東海第二発電所

重大事故等対処設備について

〔 基準津波を超え敷地に遡上する津波
に対する防護方針 〕

〔 第516回審査会合(平成29年10月5日)時
の指摘事項に対する回答 〕

外郭防護2(浸水想定範囲の設定)に対する防護方針の比較

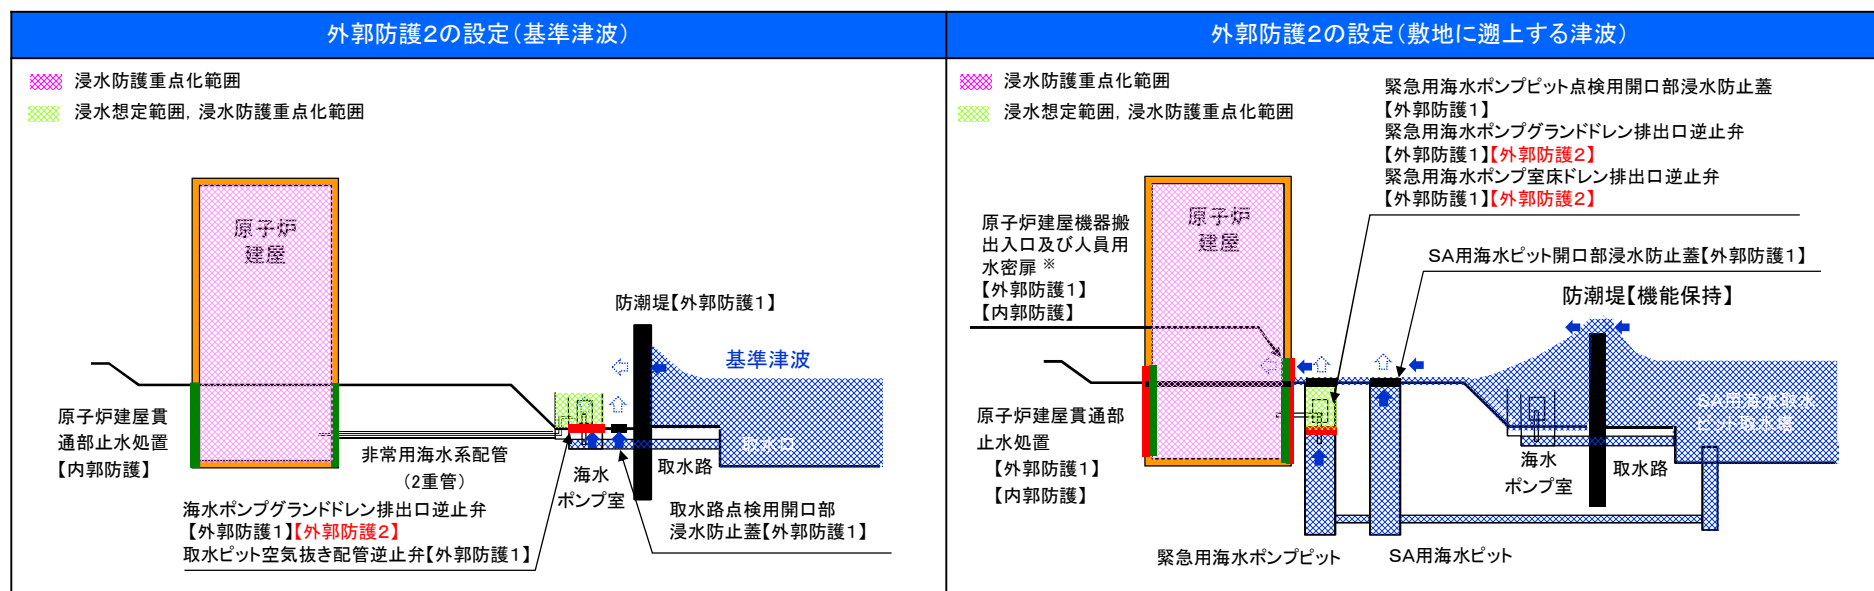
- ✓ 基準津波に対しては、海水ポンプ室を浸水想定範囲に設定した上で、外郭防護2により浸水量を評価し必要な機能に影響しないことを確認したが、敷地に遡上する津波に対しては、海水ポンプは期待しないことから外郭防護2に該当しない。
- ✓ 敷地に遡上する津波に対しては、緊急用海水ポンプ室を浸水想定範囲に設定した上で、外郭防護2により浸水量を評価し必要な機能に影響しないことを確認する。

内郭防護に対する防護方針の比較

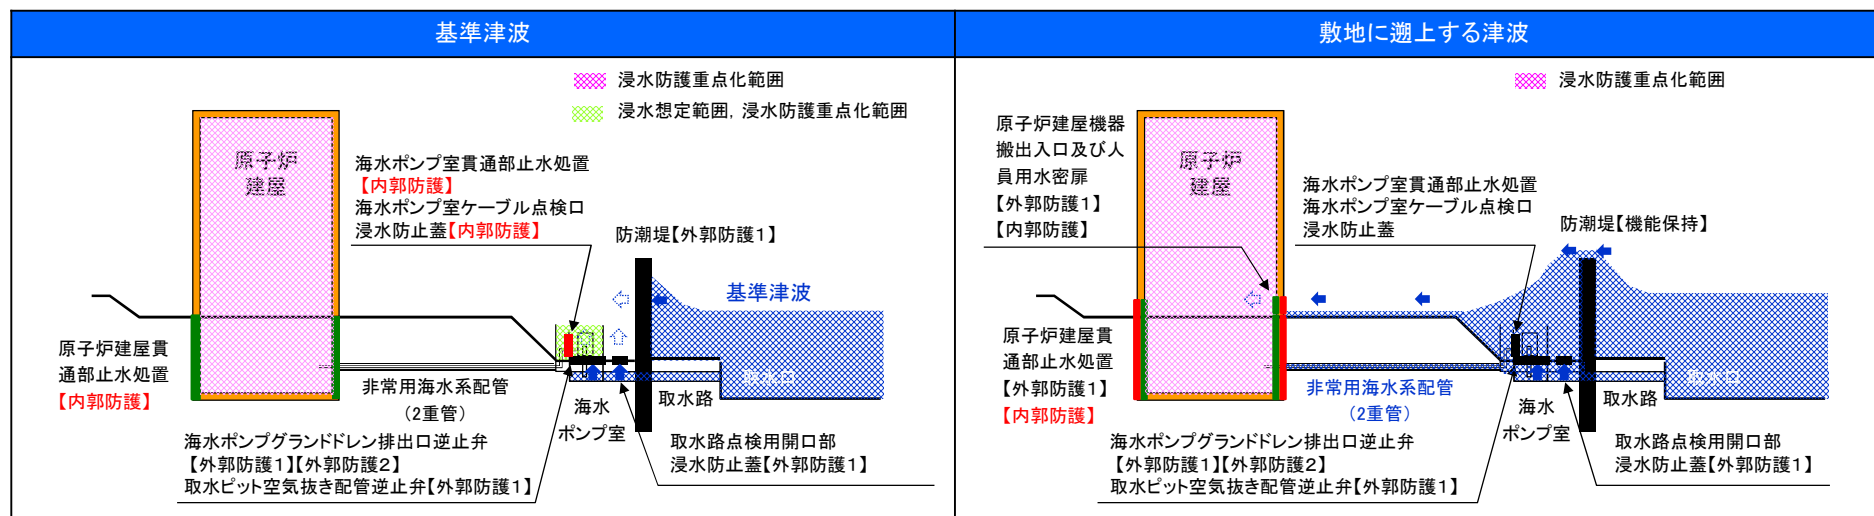
- ✓ 基準津波に対しては、海水ポンプ室貫通部止水処置及び海水ポンプ室ケーブル点検口浸水防止蓋による浸水防止機能を期待していたが、敷地に遡上する津波に対しては、海水ポンプは期待しないことから上述の対策は内郭防護に該当しない。
- ✓ 敷地に遡上する津波に対しては、新たに非常用海水系配管(屋外二重管)からの経路を特定し、原子炉建屋貫通部止水処置による内郭防護により浸水を防止する。
